Pius Floris
Onderzoek & Advies

Bomen Effect Analyse
Boom 32
Tijl Uilenspiegelbuurt (fase 2)
te Amsterdam

Projectnummer:	PRPFA26-00296-635
Opdrachtgever:	Gemeente Amsterdam T.a.v. de hee[redacted] Postbus 2602 1000 CP Amsterdam
Vestiging:	Pius Floris Onderzoek & Advies Amsterdam
Telefoon:	[redacted]
Onderzoeker & auteur:	[redacted] Boomtechnisch adviseur European Tree Technician
Collegiale toets:	Dhr. [redacted]
Datum:	21 juli 2026
Versie:	Definitief

Figuur 6: Uitsnede tekening: TUB F2 – TA. (Gemeente Amsterdam)
Op de tekening is de toekomstige situatie zichtbaar ter hoogte van boom 32 (gele stip). De letters A tot en met D zijn in deze paragraaf behandeld.

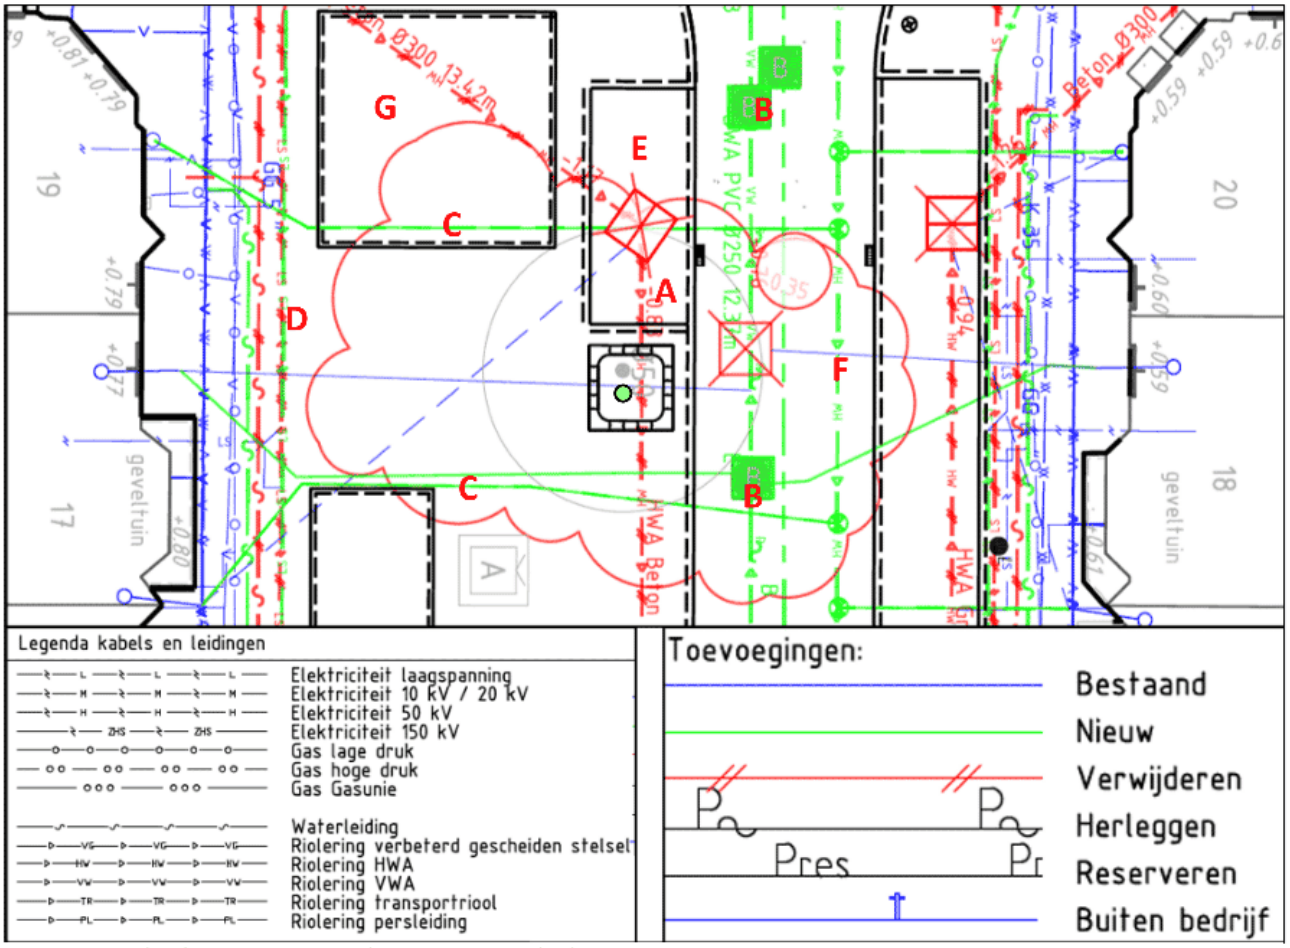
De analyse maakt duidelijk of en in welke mate er verlies van boven- en/of ondergrondse groeiruimte te verwachten is. De herprofilering en het aanbrengen van putten, kabels en leidingen heeft geen of slechts een minimale reductie van de boven- en ondergrondse groeiplaats tot gevolg. De profiellijnen van de rijbaan en het trottoir blijven over het algemeen gelijk. Op een aantal locaties zullen parkeervakken worden toegevoegd of omgevormd. In het zuiden van de beide straten zullen parkeervakken worden omgevormd tot trottoir en plantvak. Hierdoor komen enkele bomen in plantvakken te staan. Aan de noordwestzijde van boom 32 zal een plantvak op enkele meters afstand worden aangebracht (G, in figuur 6).

Aan de noordzijde van boom 32 zal het trottoir worden omgevormd tot parkeervak (zie 'E' in figuur 6). Het vak is op de tekening nagenoeg tegen de boomspiegel aangebracht. Door de verdiepte ligging en wijziging/verzwaring van het cunet, zal deze groeiruimte worden ingeperkt. Daarnaast vinden ingrijpende graafwerkzaamheden plaats (lees par. 4.2). Dit is een zodanige negatieve ontwikkeling dat de boom niet te handhaven is. De conditie van de boom en de huidige groeiplaats is onvoldoende om een dergelijk negatief effect te verdragen. Compenserende maatregelen, door bijvoorbeeld de groeiplaats te verbeteren, zullen onvoldoende effect hebben omdat door de wijziging een te groot en belangrijk deel van de groeiplaats zal worden verwijderd waarbij te grote wortelschade zal ontstaan.

- Parkeerplaats, aan de noordzijde van de boom, niet aanbrengen.
- Onderdeel van een compenserende maatregel is het (ver)plaatsen van een plantvak. Creëren rondom de boom een plantvak. De ruimte is wellicht beperkt en daarom kan bijvoorbeeld de ruimte, waar nu een parkeervak is ingetekend, worden ingericht als plantvak. Hiervoor dient de bestaande bodem worden vervangen door een geschikt medium. Beperk de werkdiepte tot maximaal 20 cm -mv zodat een beperkte hoeveelheid fijne wortels tijdelijk verloren gaan. Om de wortels te sparen dient een grondzuigmachine worden ingezet. Aanbevolen wordt om de bestaande inspectieput te verwijderen door deze vanaf de noordzijde weg te trekken vanaf de boom (zie figuur Beeldbijlage). Hierdoor ontstaat ca. één kuub aan groeiruimte die kan worden ingevuld met bomengrond. De aansluitende leidingen dienen te worden volgeschuimd. Hierbij dient altijd rekening te worden gehouden met de aanwezigheid van wortels. Houd ook rekening met de opdruk veroorzakende wortels rondom de boom. Ook deze overlast kan worden beperkt door een plantvak aan te brengen.

- Aanbevolen wordt om het geplande plantvak, ten noordwesten van de boom (G, in figuur 6), als zodanig in te richten. Centraal in het vak kan een nieuwe boom worden geplant. Mocht boom 32 uitvallen, dan wordt deze leegte deels opgevallen door de nieuwe boom. Met een goede groeiplaatsinrichting en voldoende groeiruimte, kan een boom snel, gezond en duurzaam groeien.
